# 038

Technical Bulletin

## Ustawianie napięcia paska w silnikach PSA 2.0 HDI

NUMER REF. GATES:	5524XS/K015524XS/K025524XS/KP15524XS/ KP25524XS
MARKA:	CITROEN, FIAT, PEUGEOT, SUZUKI
MODEL:	Różne
SILNIK:	2.0 HDI
KOD SILNIKA:	DW10ATED, DW10BTED, W10CTED, DW10TD, RHV, RHX, RHZ

Rys. 1

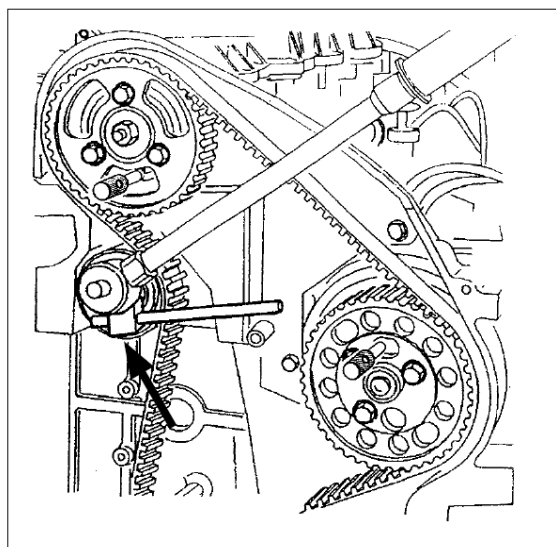
- Pasek jest założony standardowo i napięty poprzez obrót koła napinacza w kierunku przeciwnym do obrotu wskazówek zegara przy użyciu narzędzia Gates nr GAT4567 lub GAT4568. Obydwa narzędzia wchodzi w skład zestawu GAT4820 (nr OE 0188-J1 lub 0188-J2) (Rys. 1).

Rys. 2

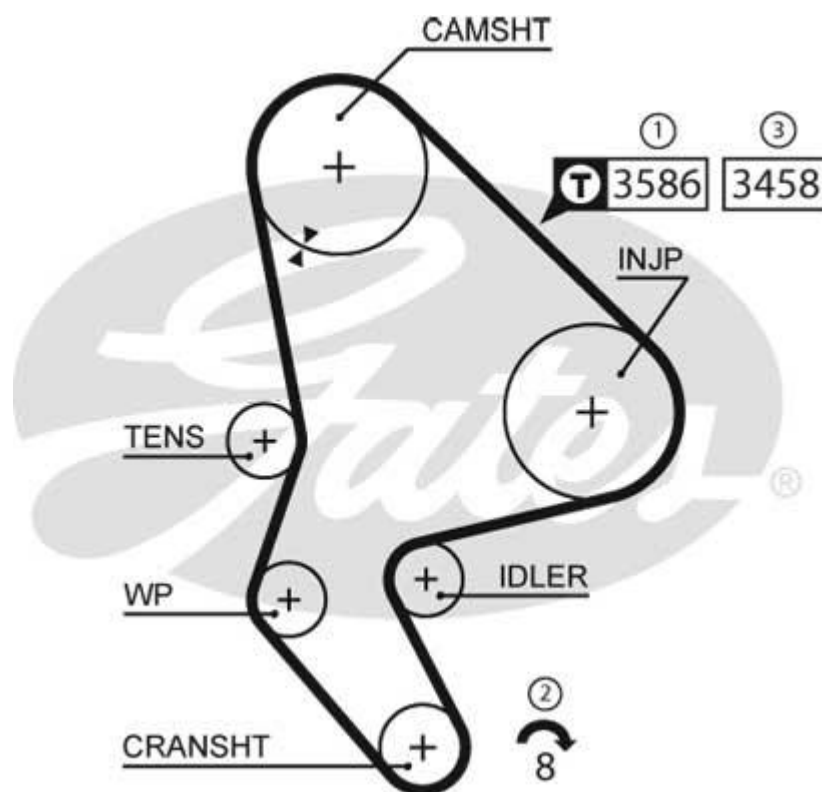
- Narzędzie to jest niezbędne do obracania napinacza i utrzymania w określonej pozycji przy dokręcaniu śruby blokującej (25 Nm) (Rys. 2).
